Agence Parcs Canada
Réhabilitation des murs du Canal-De-Lachine
Réparation et remplacement des murs de couronnement
(Secteur H.4 et 12 - Bassin 4)
Projet N° CL(1455-13)
Addenda n° 04

PRÉCISIONS ET MODIFICATIONS AUX PLANS ET DEVIS

Les précisions suivantes sont apportées, suite aux questions soulevées lors de la visite des soumissionnaires ainsi que les questions écrites reçues.

No de plan ou dessin / File name CL-32-135.01 No feuillet / Drawing no 01 / 29

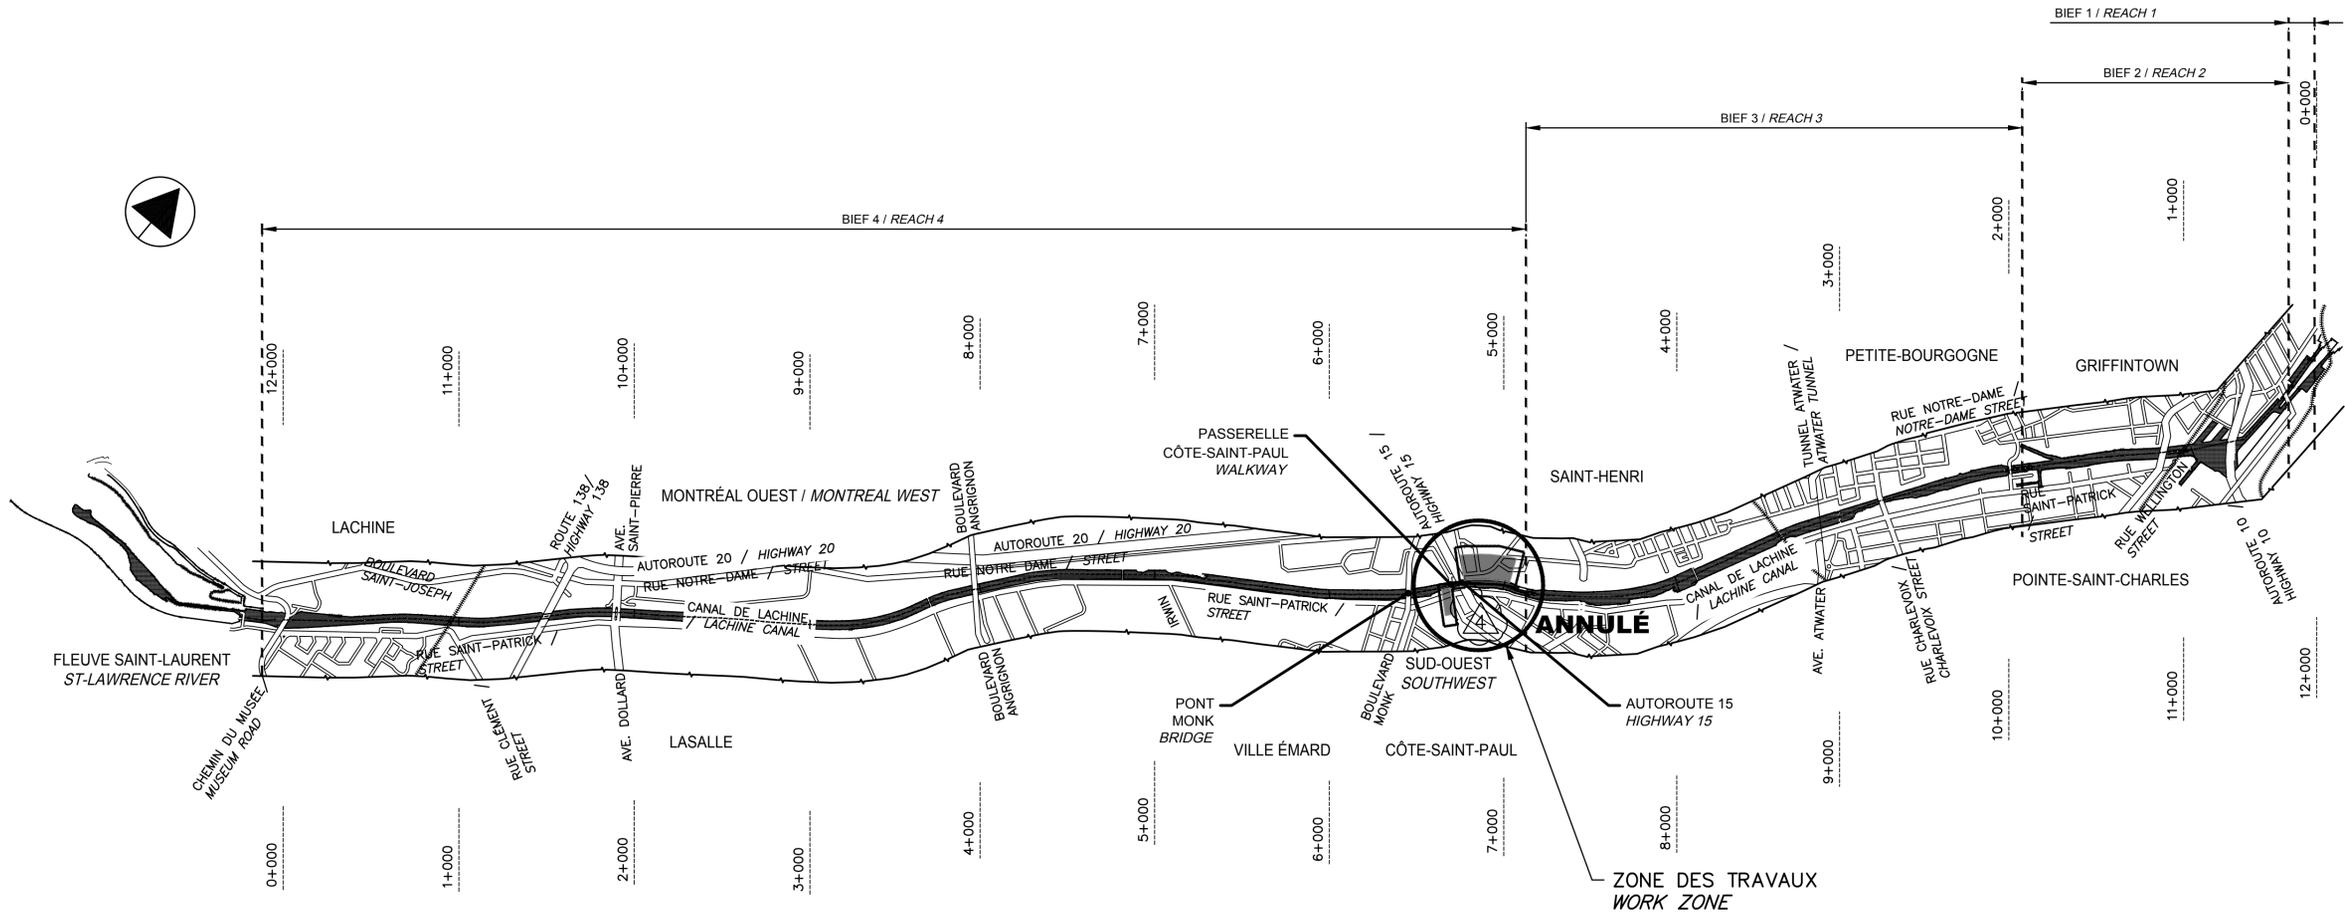
2.1 Modifications apportées au cahier de plan, la page 01 révision 02 est supprimée et remplacé par la page 01 révision 03.

Modification de la liste des plans.

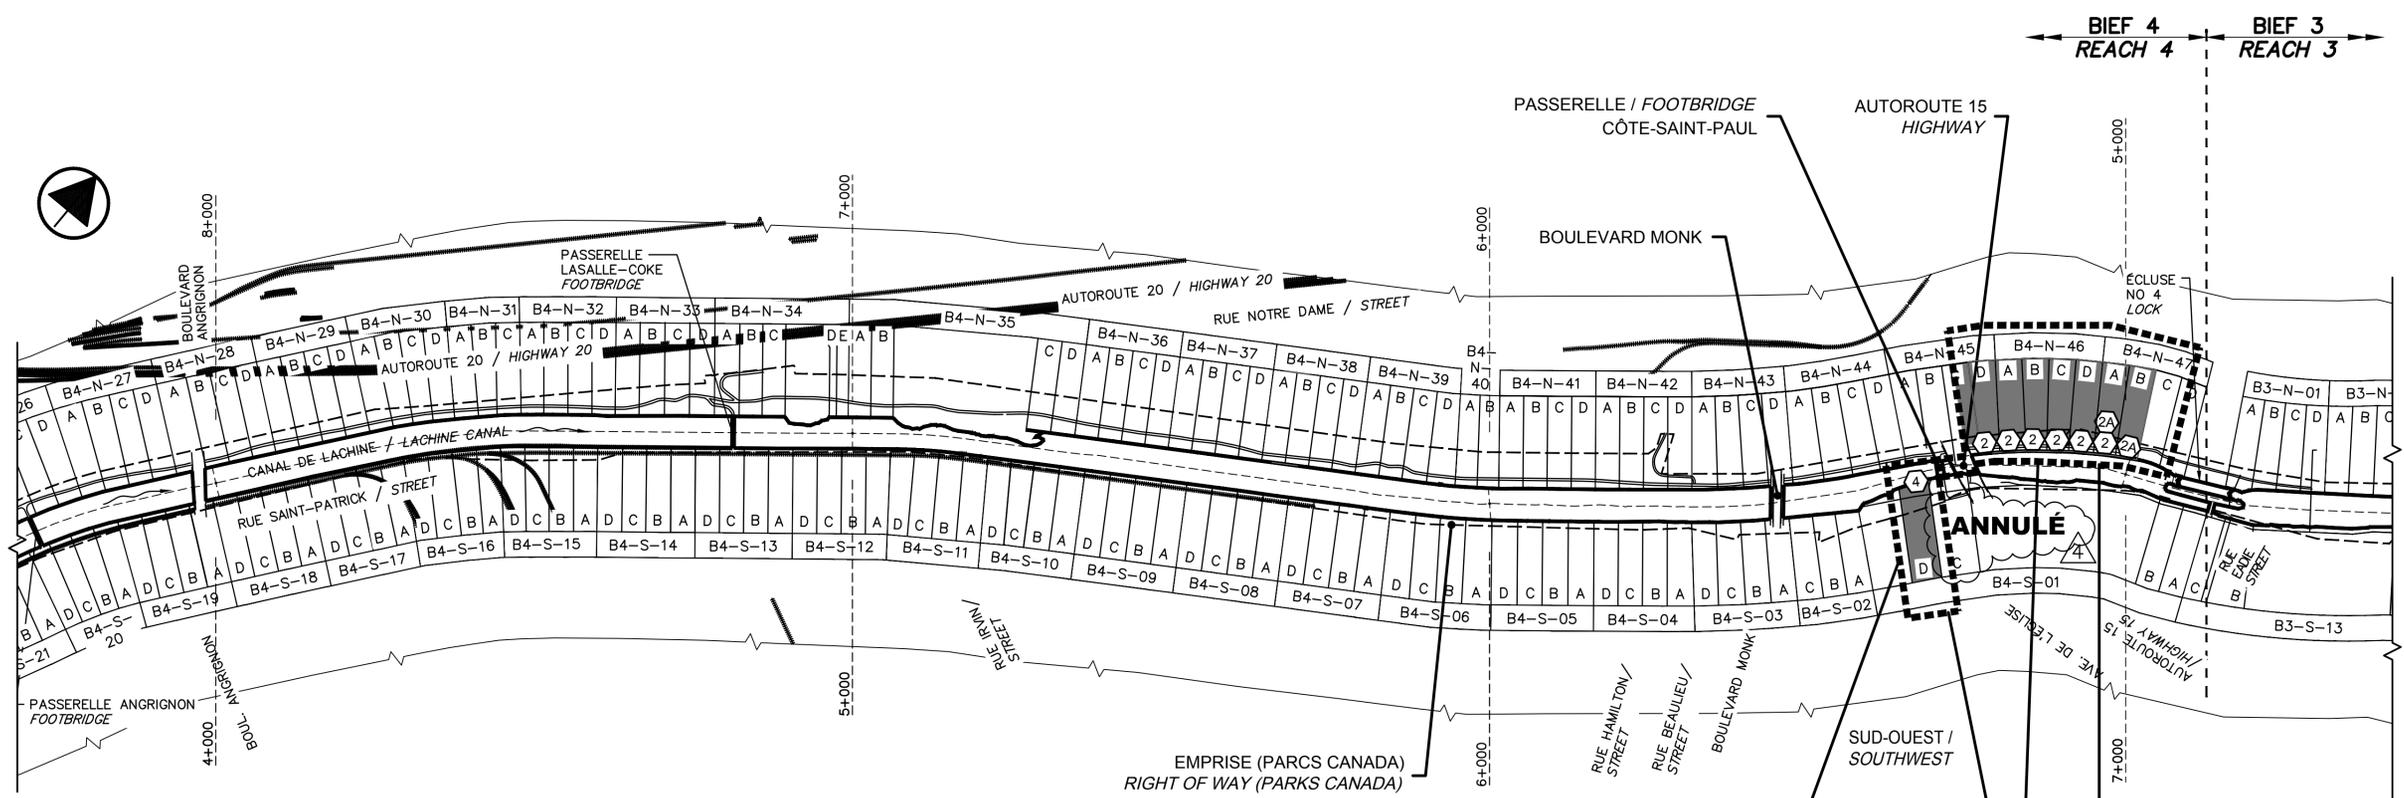
2.2 Modifications apportées au cahier de plan, la page 03 révision 00 est supprimée et remplacé par la page 03 révision 01.

Modification des dessins.

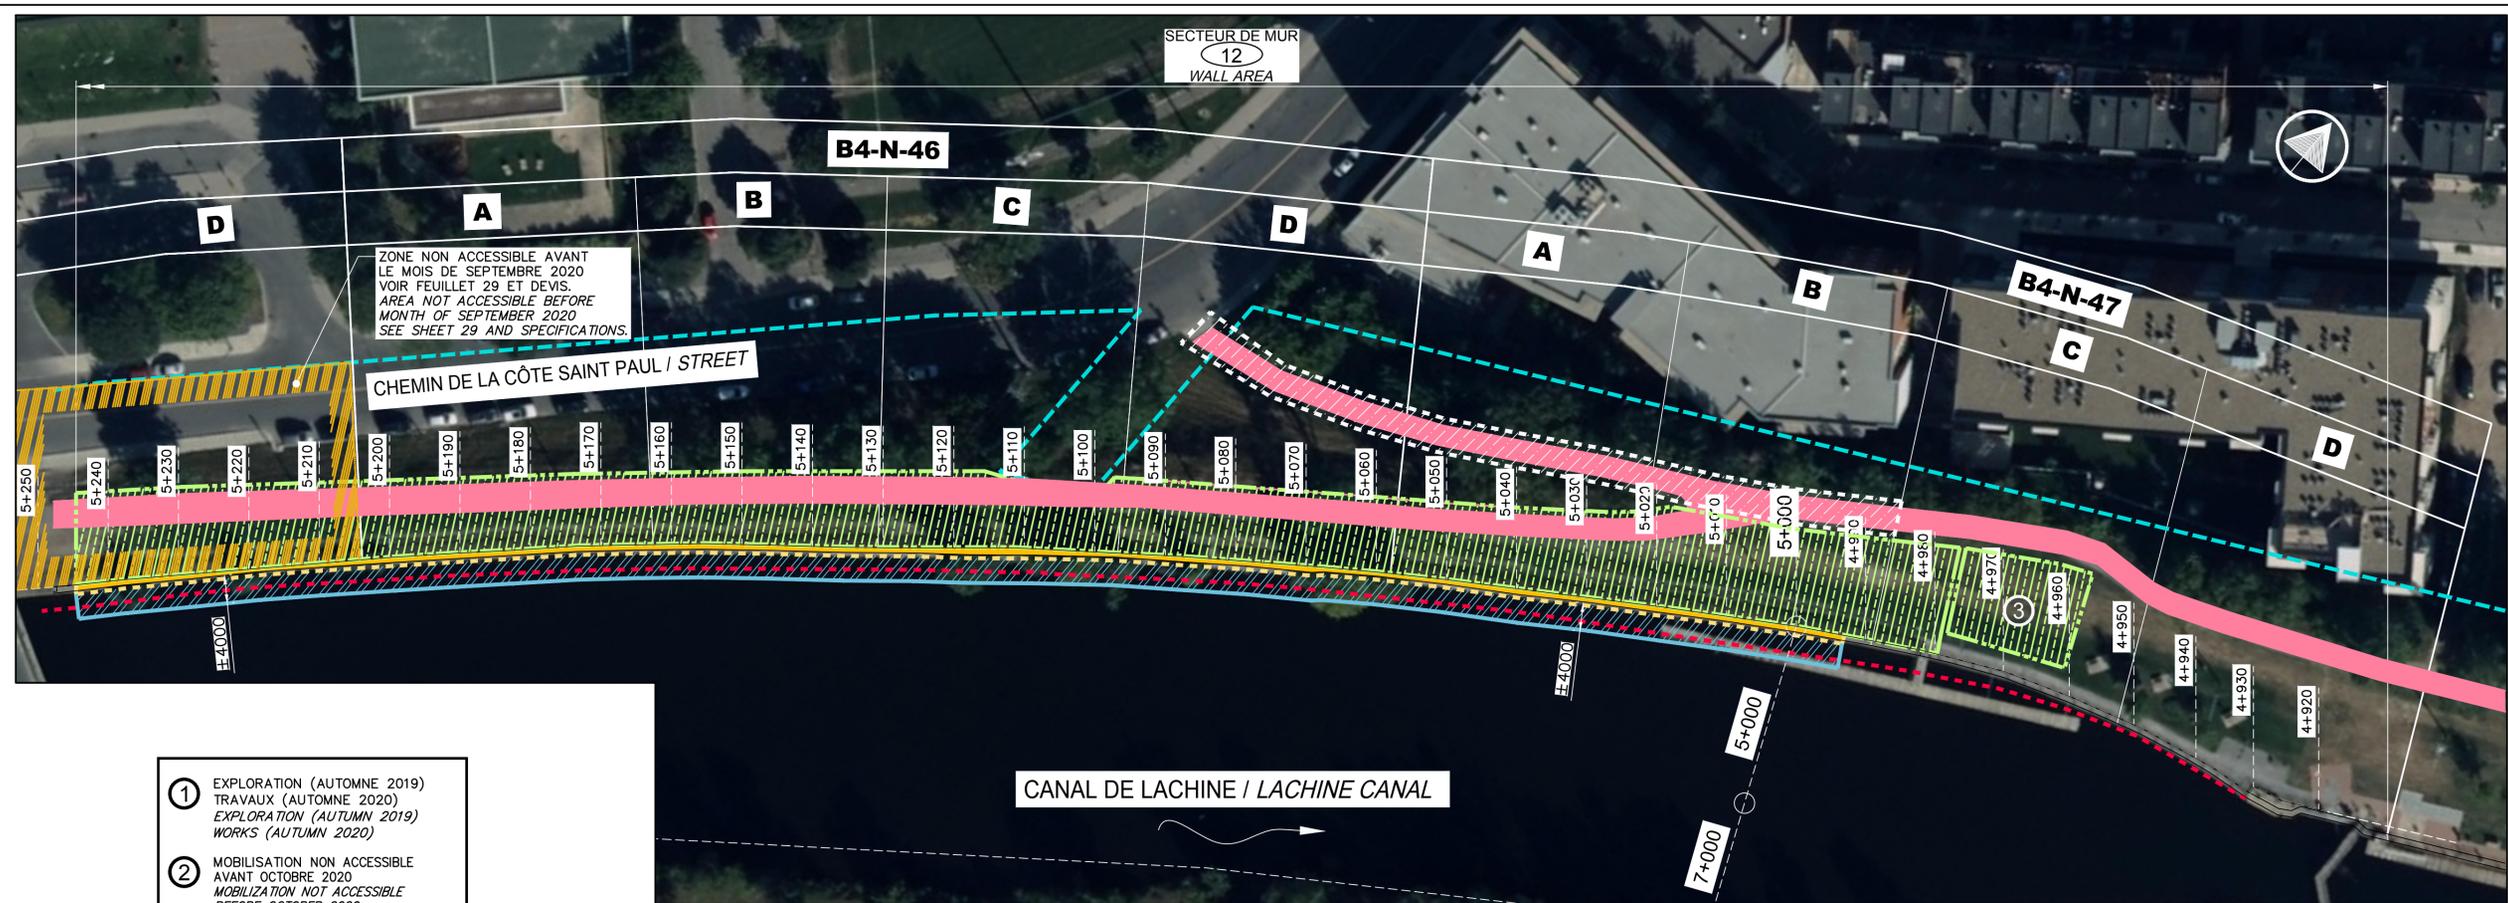
2.4 Modifications apportées au cahier de plan, la page 06 révision 00 est supprimée et remplacé par la page 06 révision 01.

Modification des dessins.

VUE EN PLAN / PLAN VIEW 14.1

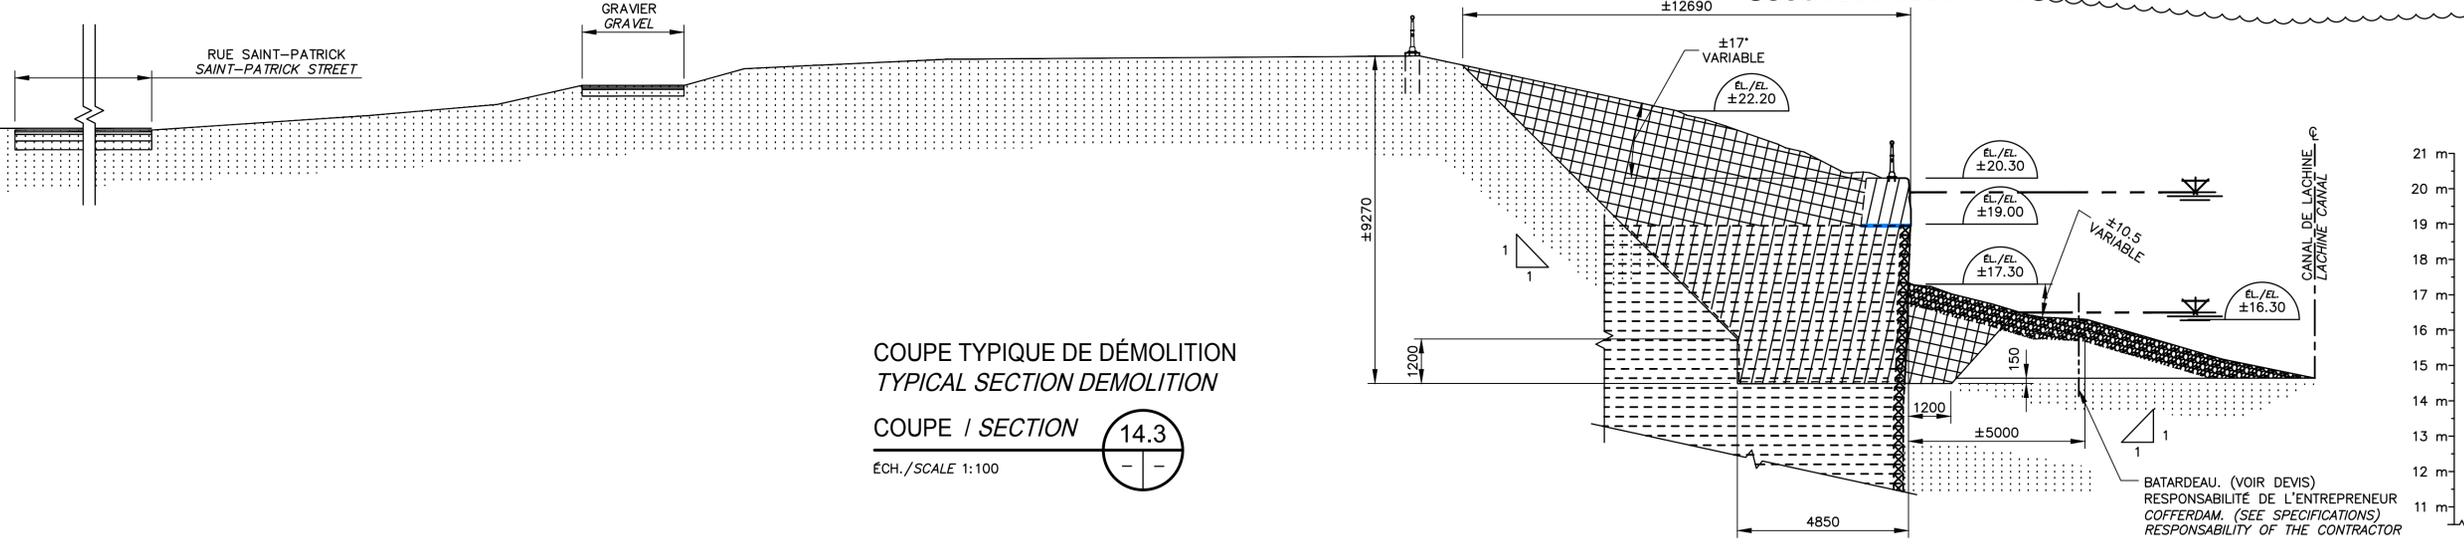
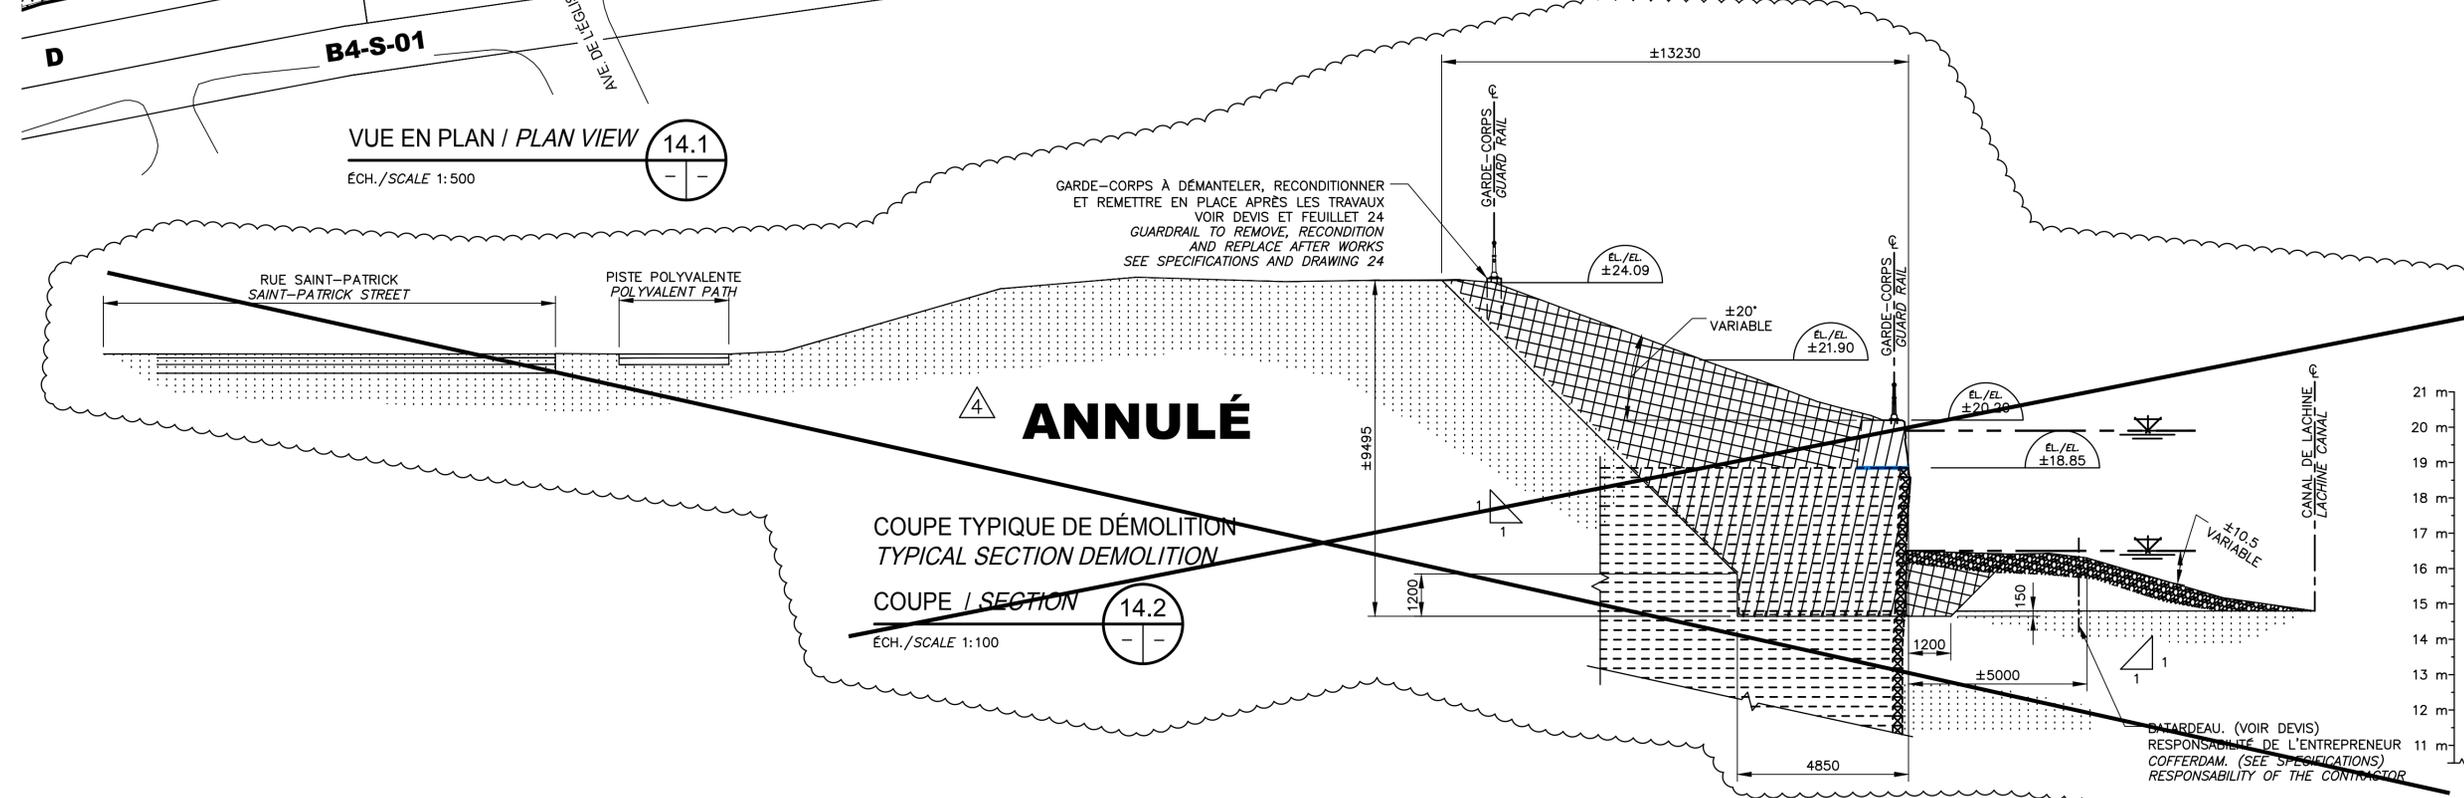
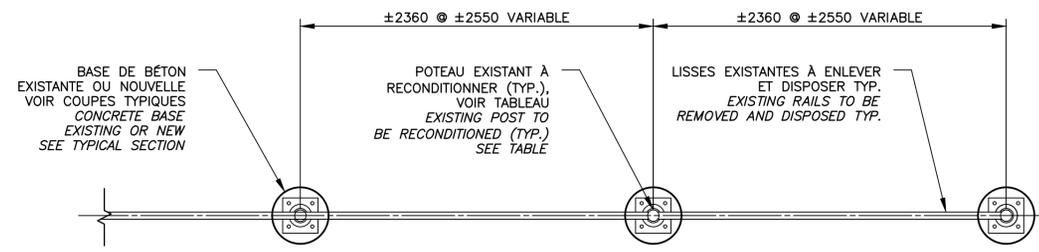
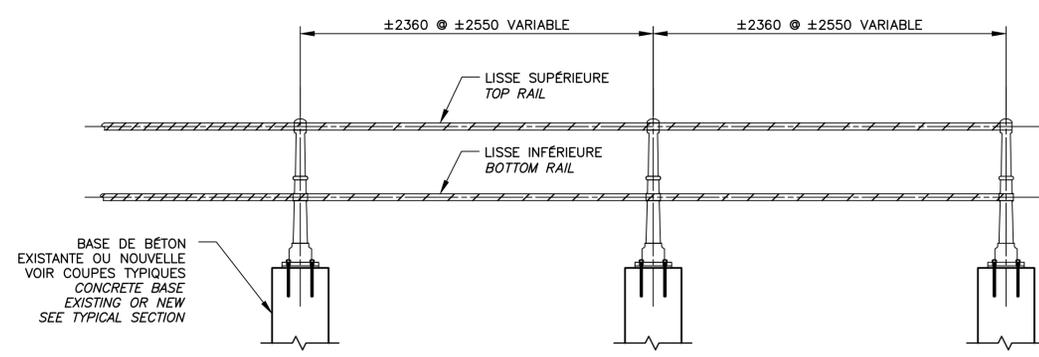
2.7 Modifications apportées au cahier de plan, la page 14 révision 00 est supprimée et remplacé par la page 14 révision 01.

Modification des dessins.
